Parecer da Comissão de Avaliação

“Ampliação do Estabelecimento da Cerâmica Outeiro do Seixo”

Cerâmica Outeiro do Seixo, S.A.

Processo de AIA nº 1514/2021

Planta de Ordenamento do PDM (fig do *Ordenamento Territorial Reformulação - nov/2021*)

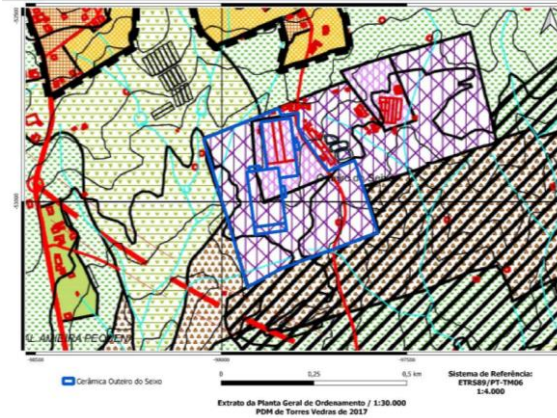
a) Segundo a Planta de implantação geral do Aditamento (A.N 1.8 de 18/10/2021) a ampliação do pavilhão E (ampliação F) recai em “Áreas para atividades industriais propostas”. O novo PT recai praticamente todo em “Áreas para atividades industriais existentes”.

Quanto às regras e parâmetros urbanísticos, aplica-se a ambas as categorias de espaço as disposições do artigo 26.º, por remissão do artigo 59.º, que se transcrevem e se verificam (versão do Aviso 927/2014, de 22/01 - republicação):

- Altura máxima das construções: 12 m, podendo, no entanto, este valor ser ultrapassado se se tratar de instalação de torres de secagem, chaminés e similares ou caso a especificidade técnica da atividade assim o exija; → **7m (respeita)**
- Índice de implantação bruto máximo: 0,50, salvo nos casos em que o aumento de área resulte de imposições técnicas ou ambientais colocadas pelas entidades licenciadoras; → **0.21 (respeita)**
- Afastamentos mínimos aos limites do lote/parcela, salvo se os alinhamentos das edificações existentes aconselharem ou determinarem um valor inferior: Frente e tardoz: 10 m; Laterais: 5 m. → (cf. se pode observar na Planta de Implantação geral A.N. 1.5 do Aditamento, os afastamentos mínimos ao limite da parcela são acautelados (**respeita**))

1 – Nos edifícios destinados a indústria é obrigatória a existência de uma área de estacionamento, dentro da parcela, equivalente a 1 lugar por cada 75 m² de área de construção, e 1 lugar de pesados 362 ligeiros por cada 500 m² de área de construção a localizar dentro do lote.
→ ligeiros - 1 lug x 27.219,50 m² / 75m² ac = **min. 362 lug. >30 lug (não respeita)**; pesados - 1 lug x 27.219,50 m² / 500 m² ac = **min. 54 lug. > 8 lug (não respeita)**

c) Em conclusão, atenta a situação existente no terreno (pré-existências licenciadas) e o tipo/dimensão da ampliação pretendida, considera-se que o projeto não colide com o PDM e não irá afetar o ordenamento da área, desde que seja apresentado o estudo atrás referido e validado pela CM de Torres Vedras que equacione os aspetos relacionados com o estacionamento.

Figura 2 - Área de implantação do projeto sobre a Carta Militar nº 361, Escala 1/25 000 (Fonte:EIA).

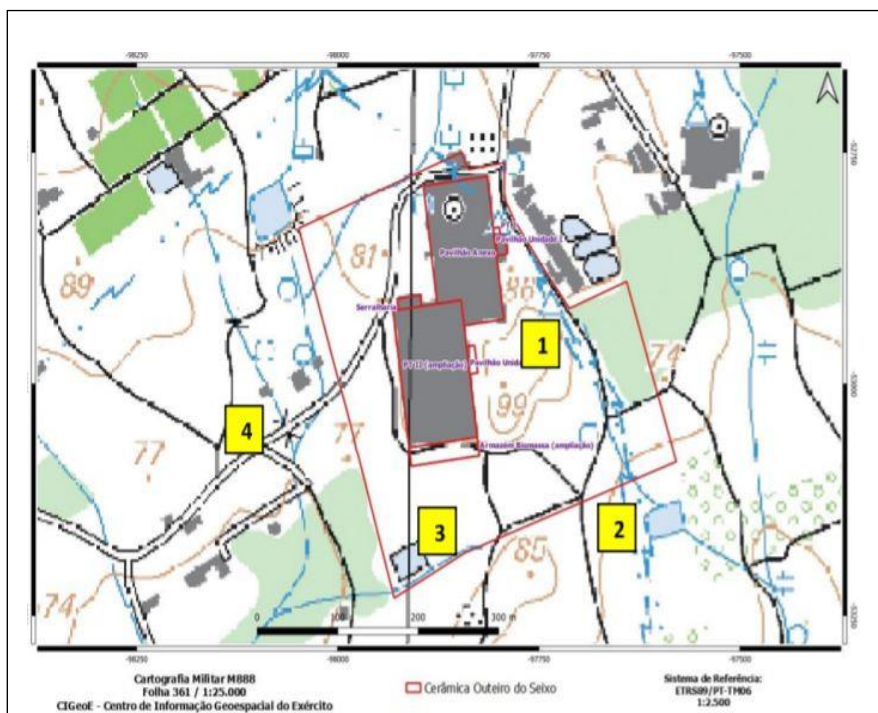
Apesar do EIA referir que as linhas de água interferidas pela propriedade e representadas na Carta Militar não são visíveis no terreno mesmo “após vários dias de pluviosidade”, tendo em conta a representação da implantação das valetas (Desenho AN 1.5.2), considera-se que eventualmente terá ocorrido um desvio do traçado da linha de água localizada no canto noroeste da propriedade (linha de água que assegura a drenagem de terrenos confinantes), alteração que se encontra sujeita à obtenção de Título de Utilização de Recursos Hídricos (TURH).

Atendendo à localização da vedação, considera-se que a instalação da vedação também carece de obtenção de TURH. Importa salientar que, no que respeita ao atravessamento da linha de água pela vedação da instalação, aquela não pode impedir o livre escoamento das águas.

O EIA menciona ainda que foi verificado que as duas lagoas existentes e representadas pelos pontos 2 e 3 na Figura 2, não estavam a ser alimentadas por quaisquer cursos de água superficiais, sendo apenas resultantes da “acumulação de águas das chuvas em depressões escavadas para esse mesmo efeito”.

O EIA não apresenta a descrição do projeto de implantação dos painéis fotovoltaicos pelo que, atendendo à presença de linhas de água na área do projeto, deverá ser apresentada a planta de implantação do projeto dos painéis fotovoltaicos (incluindo as diferentes componentes do projeto tais como, módulos fotovoltaicos, PT, quadros elétricos, cablagens) demonstrando que se encontra assegurada a faixa de servidão das linhas de água.

- b) instalação de vedação.
- Apresentação da planta de implantação do projeto dos painéis fotovoltaicos (incluindo as diferentes componentes do projeto tais como, módulos fotovoltaicos, PT, quadros elétricos, cablagens), demonstrando que se encontra assegurada a faixa de servidão das linhas de água.

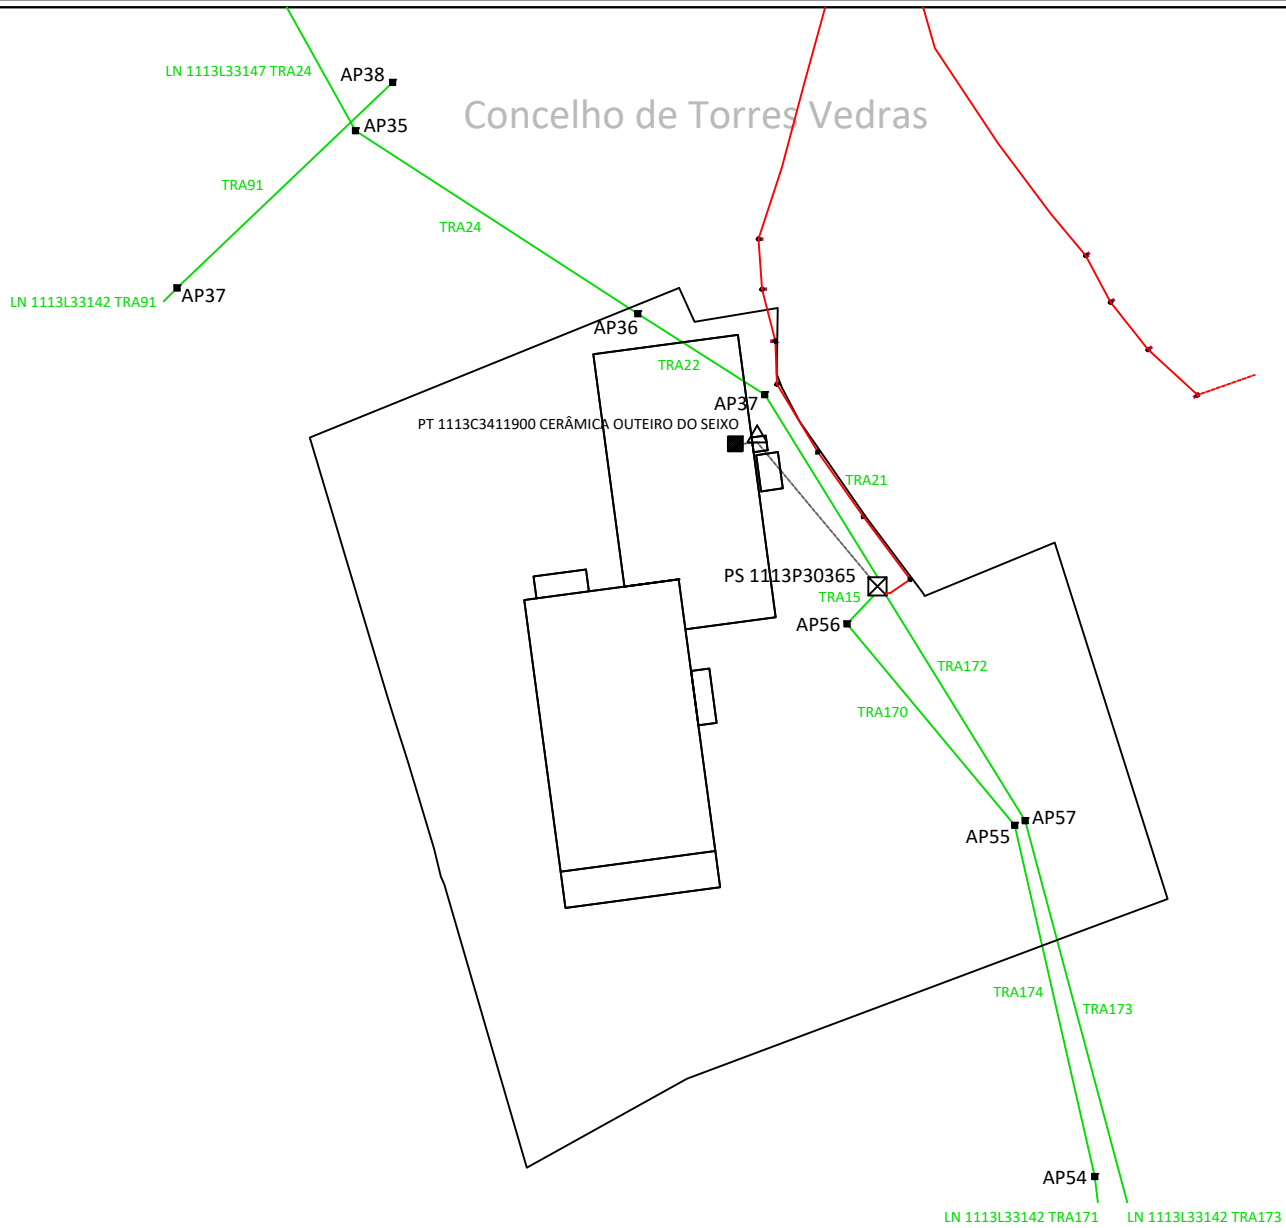
Verifica-se que a Área do Estudo de Impacte Ambiental (EIA) do Projeto (conforme Planta em Anexo), interfere com infraestruturas elétricas de Média Tensão, Baixa Tensão e Iluminação Pública, integradas na Rede Elétrica de Serviço Público (RESP) e concessionadas à E-REDES.

A área do referido EIA é atravessada pelo traçado aéreo das linhas de Média Tensão a 30 kV (1) "LN 1113L33142" (Ligação (1.a) TRA15/170/174|AP54-AP56-PS, posto de seccionamento de distribuição "PS 1113P30365" e Ligação (2.a) TRA172/173|PS-AP57-AP58) e (2) "LN 1113L33147" (TRA21/22/24|AP35-AP37-PS) (conforme Planta em Anexo).

A área do EIA é ainda atravessada pelo traçado aéreo de Rede de Baixa Tensão e Iluminação Pública (associada ao posto de transformação de distribuição "PT 1113D30142 Cabeça Gorda - Av. S. Paulo / Campelos") (conforme Planta em Anexo).

- (ii) não efetuar nenhuns trabalhos e sondagens na vizinhança das referidas infraestruturas sem o prévio contacto e obtenção de autorização por parte da E-REDES;
- (iii) assegurar o acesso aos apoios das linhas, por corredores viários de 6 metros de largura mínima e pendente máxima de 10%, o mais curtos possível e sem curvas acentuadas, permitindo a circulação de meios ligeiros e pesados como camião com grua;
- (iv) assegurar na envolvente dos apoios das linhas, uma área mínima de intervenção de 15 m x 15 m;
- (v) não consentir, nem conservar neles, plantações que possam prejudicar essas infraestruturas na sua exploração.
